BELGRANO CARGAS Y LOGÍSTICA S.A.

Circular Aclaratoria con Consulta N° 4

Objeto de la contratación: "Recuperación De Mantenimiento Diferido – Reparación RB Y RG De: 20 Vagones Porta Contenedor CT-64 Trocha 1676 – 10 Vagones Tolva Minera CT-73 Trocha 1676 – 10 Vagones Borde Alto CT-54 Trocha 1676 – 10 Vagones Tolva Minera CT-72 Trocha 1435 – 10 Vagones Cubiertos CT-37 Trocha 1435 – 20 Vagones Cubiertos (Con Reforma Todo Puerta) CT-15 Trocha 1000.",

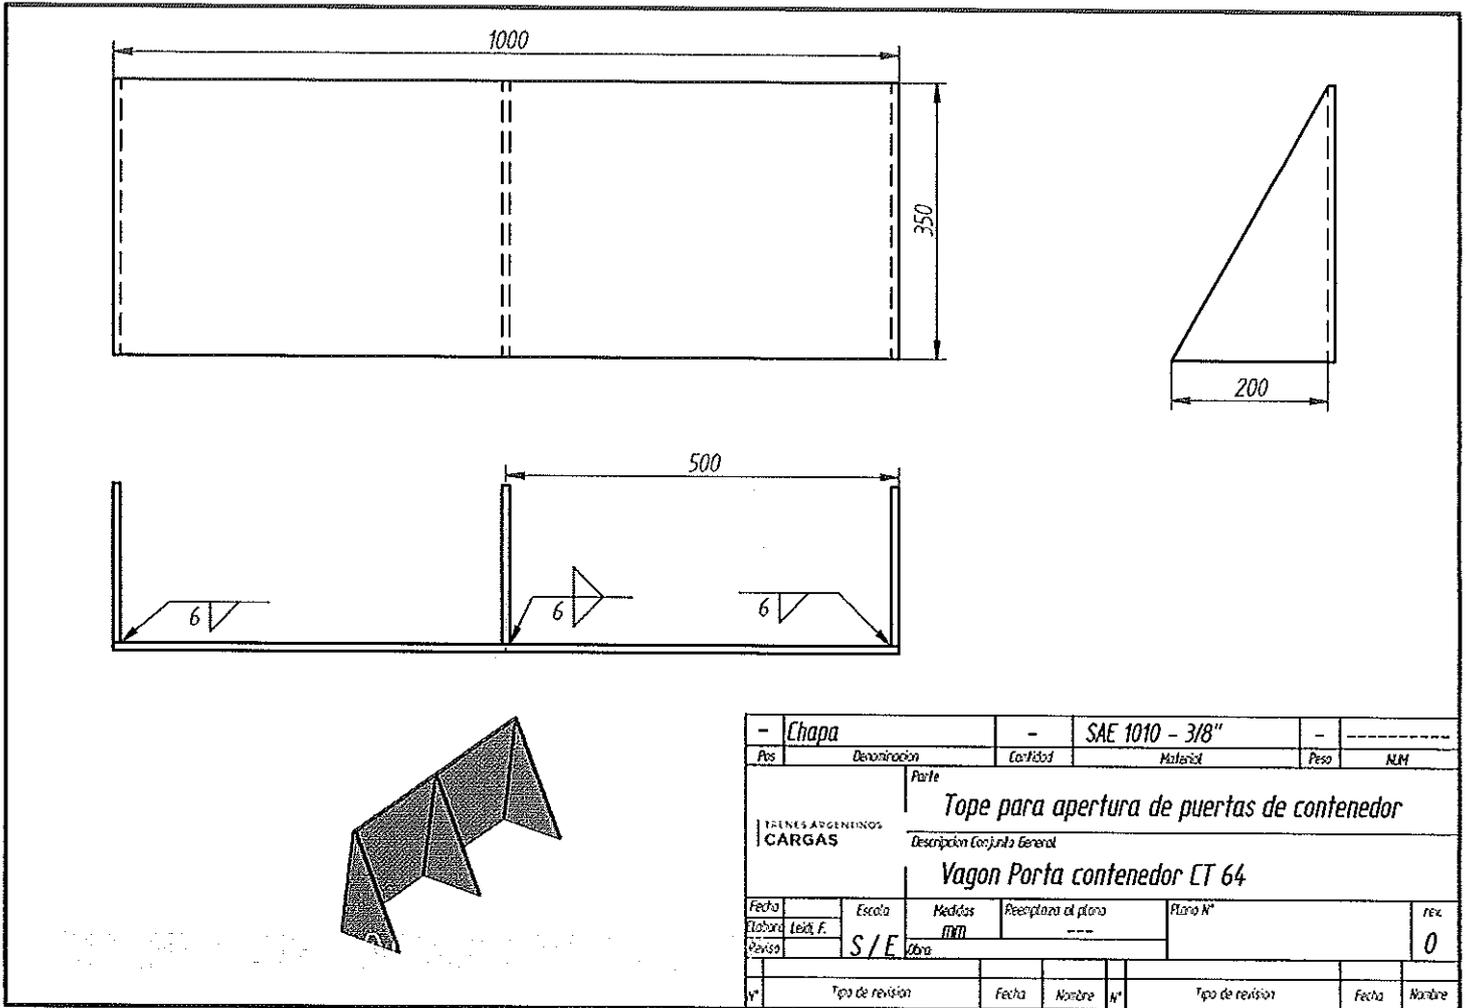
Consulta N° 1: *Existe plano o bosquejo de las compuertas anti vandálicas del frente de contenedores (CT-64) que hay que colocar en todos los vagones? en la visita a Palmira mencionaron que nos iban a mandar algo de información como para poder cotizar.*

Se adjunta al presente croquis "Tope apertura de puerta para vagón portacontenedor CT-64".

Fig. N° 12

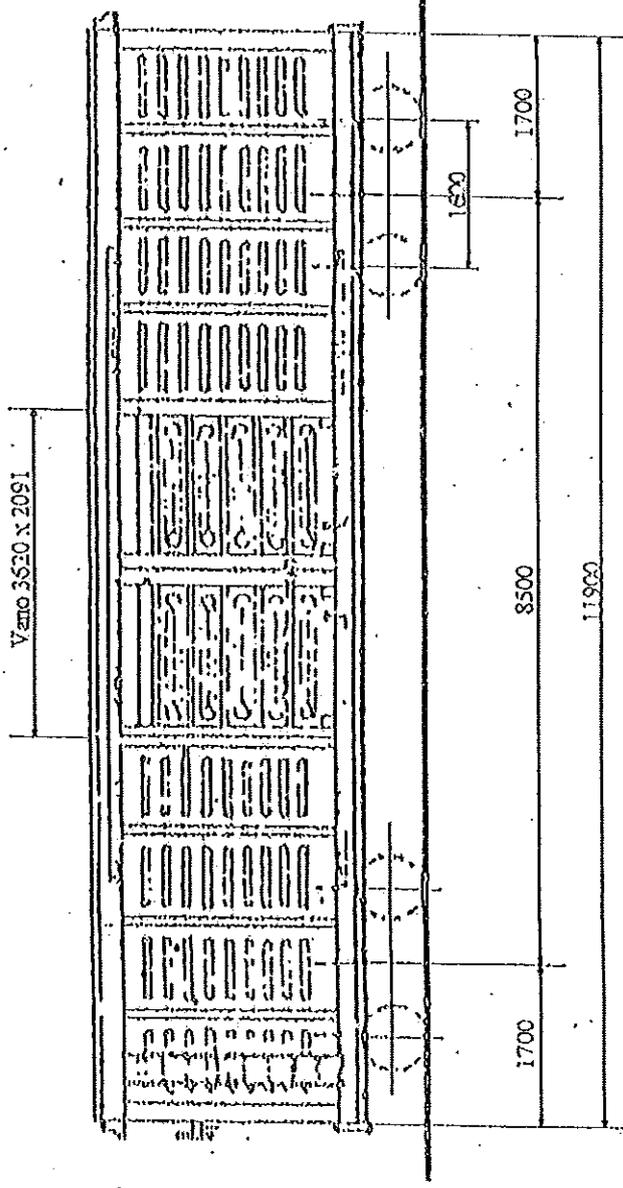
Consulta N° 5: *Pueden enviarnos un plano orientativo del vagón CT-15 para poder dimensionar y planificar el diseño.*

No contamos con planos del vagón CT-15 en formato digital. Adjuntamos ficha técnica con las principales dimensiones del mismo.
